Rapport du collège d'experts

Etude-test

"Secteur Gare Sud"

Lausanne, le 26 septembre 2013

Projet "My Rail Home" : coupes et programme

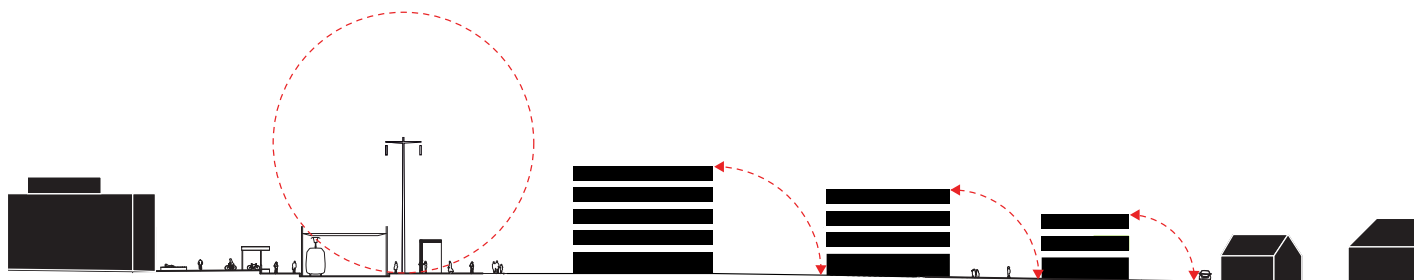
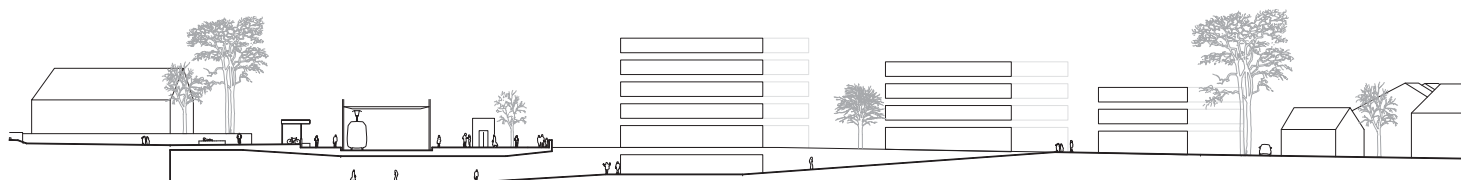
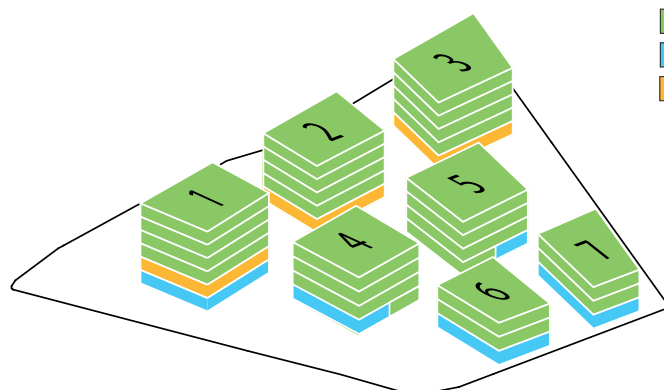
La rampe proposée est généreuse et se développe sur une soixantaine de mètres. Le concept propose des commerces en pied de façades, le long de sa limite Est. "L'accrochage" de ces bâtiments pose la question de la sécurité des accès aux commerces (les vélos circulent sur la partie est de la rampe).

- Augmenter la densité du quartier par des gabarits plus élevés.
- Définir si la rampe est une rampe "accrochée" ou "dissociée". Traiter en conséquence sa limite avec la rue du Perron et clarifier sa relation aux bâtiments (pied de façades et sécurité des usagers).

- Exploiter le potentiel de "l'espace-place" Nord, de manière à dégager un véritable espace public.
- Conférer à l'espace d'accueil Sud des dimensions en rapport avec les flux des usagers TP.

- Définir les principes et les typologies des plantations pour l'espace public comme pour le parc.
- Qualifier l'espace public situé entre le front bâti Nord et les quais, sans le segmenter par des accroches paysagères à caractère plus privatif.
- Clarifier le statut des aménagements paysagers internes à l'espace bâti.

Projet du groupement ECHO&CO : coupes

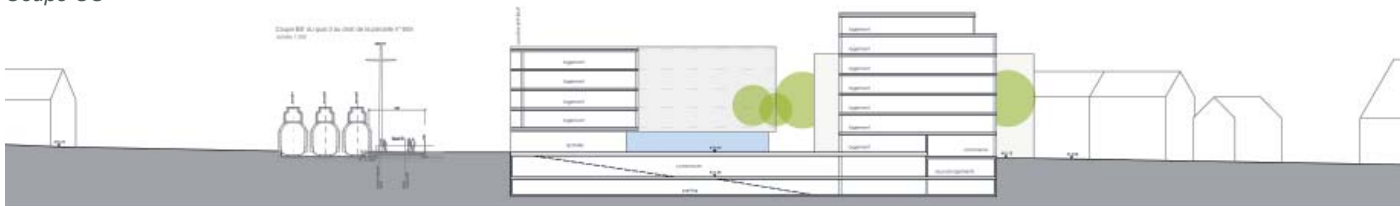
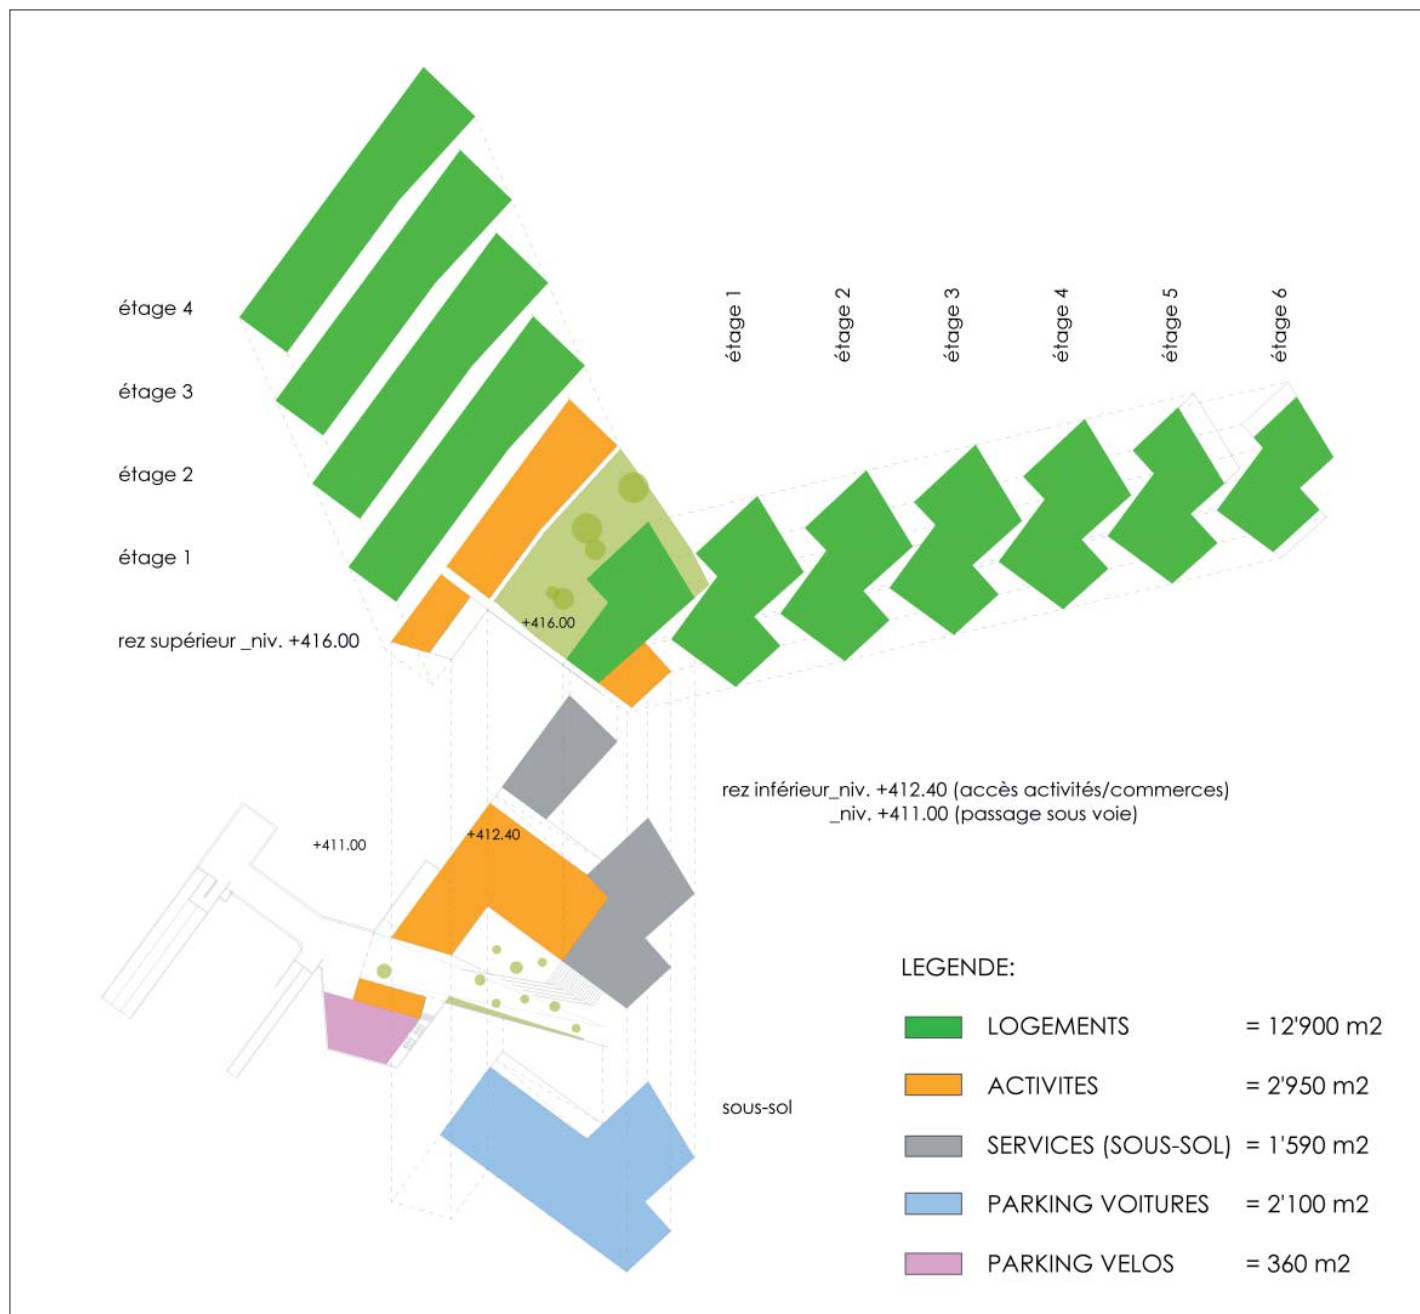
Toutefois, le collège d'experts met en doute la pertinence des gabarits proposés, d'un front bâti Nord et d'un bâtiment Sud, visuellement dissociés, ne contribuant ni à qualifier l'espace public Nord (quais), ni à marquer spatialement la place du Perron (activités et services) et l'esplanade Sud (station bus). La hiérarchie entre ces différents espaces majeurs n'est pas assez claire.

- Renforcer le parti d'une rampe "espace public" animée. Structurer cet espace de manière plus franche et généreuse.
- Revoir la disposition du dépose-minute.
- Définir une densité plus adaptée au contexte d'une petite ville.
- Raccrocher le bâti et le programme plus directement à l'espace "place du Perron".
- Proposer des solutions pour assurer l'animation de la place Nord (chemin du Vernay) si le bâtiment est maintenu tel que présenté.
- Proposer des affectations propices à l'animation en soirée du front Sud du bâtiment donnant sur l'entrée du passage inférieur.
- Traiter la question des parois antibruit et leur intégration.

Projet "Un morceau de vi(II)e", ILEX : coupes

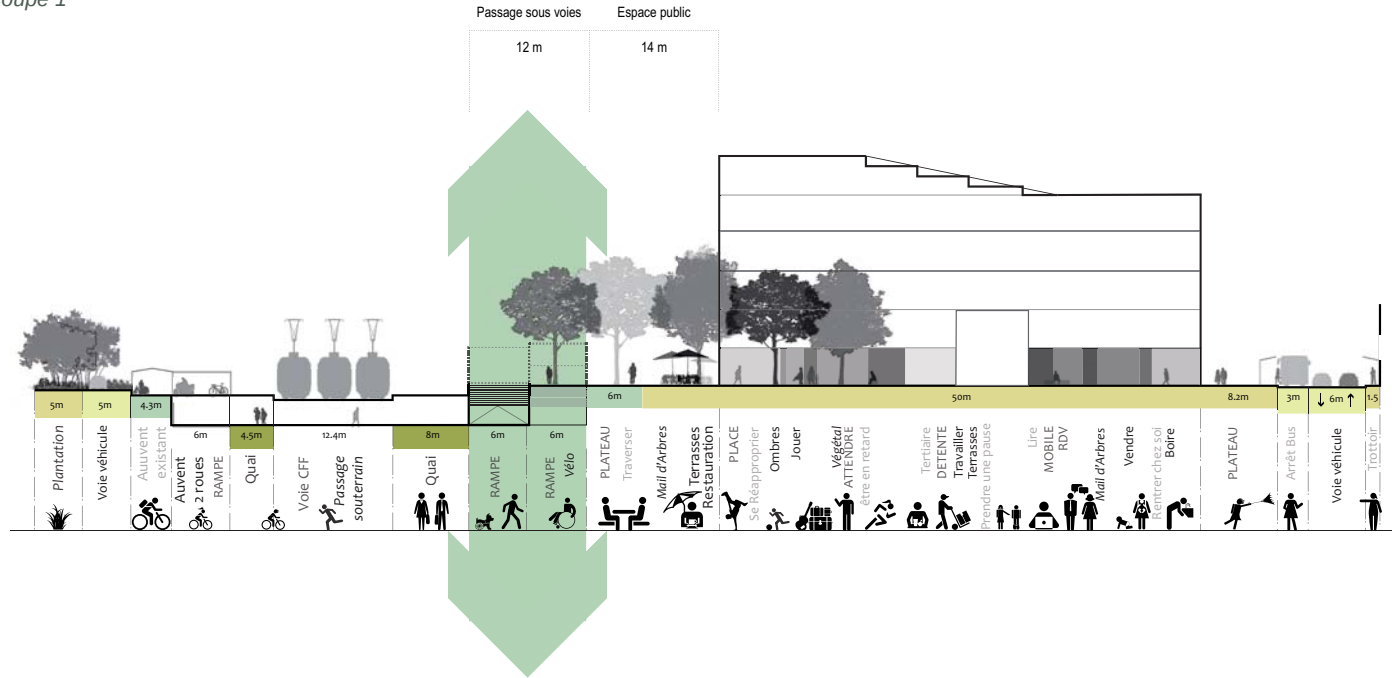
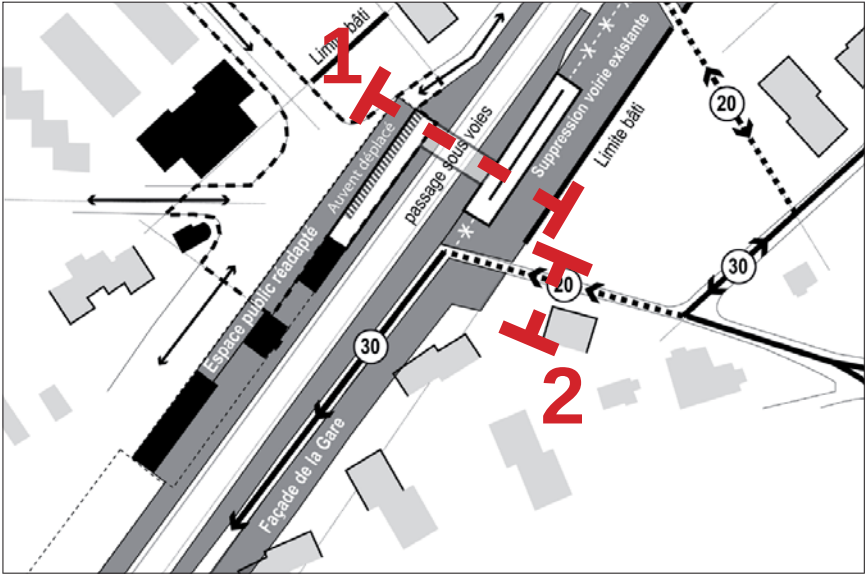
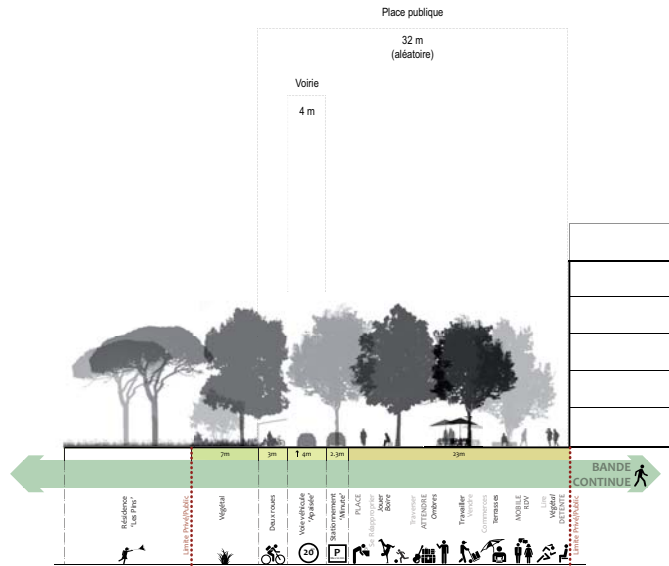
Le collège d'experts apprécie la démarche du projet d'urbanisme construit sur la base d'espaces publics, ainsi que la recherche d'une identité propre à la gare. Le bâti et le programme générés sont en revanche peu convaincants quant à la qualité spatiale résultante en coeur d'îlot.

Ce projet est le seul à proposer un espace d'animation reliant la gare au chemin qui se développe sur une surface entièrement plane, en marge de l'infrastructure de franchissement.

La rampe joue alors un rôle purement fonctionnel d'objet permettant l'accès aux quais. Paradoxalement, elle est mise en scène par un jeu de couverts et un mail planté signalant, d'une part, sa position et rappelant, d'autre part, le caractère longitudinal de l'espace de la gare.

- Positionner correctement le passage inférieur (cf. Plan des contraintes). Il est actuellement placé trop en direction de Lausanne.
- Dimensionner la rampe en fonction des remarques générales.
- Maintenir le schéma des circulations proposé mais conserver un double-sens sur le chemin de la Crétaux depuis son extrême Ouest et jusqu'à la parcelle CFF n° 552.
- Ajouter une rampe, destinée aux voyageurs, donnant un accès direct au quai 2, direction Genève.

Projet "Haut Quai", Tribu architecture : coupes et références

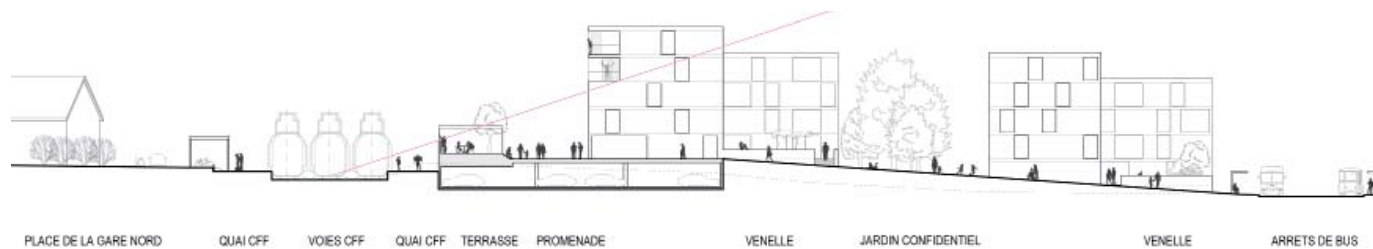
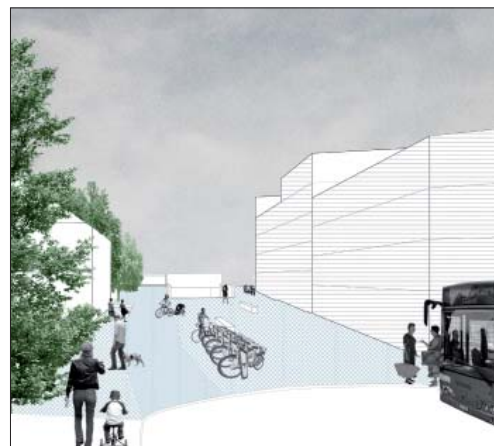
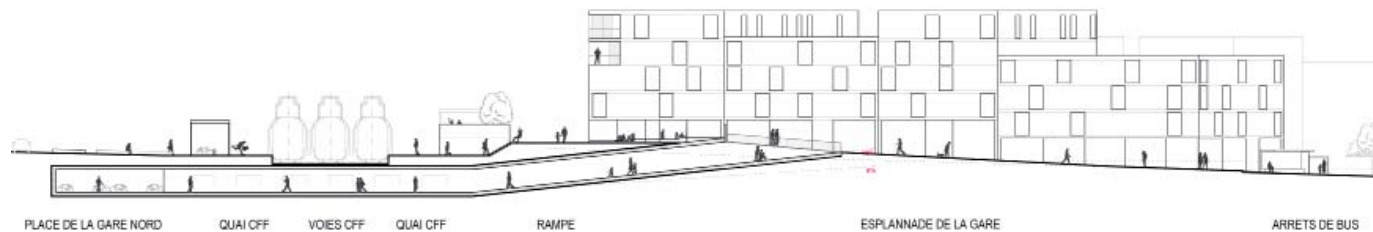
La proposition d'une rampe à 10%, minimisant son impact sur l'espace public, est intéressante. Elle dégagerait un espace public généreux qui la rend, de facto, purement fonctionnelle. Elle pose cependant des questions de sécurité relatives aux vitesses des vélos s'engageant dans le passage inférieur.
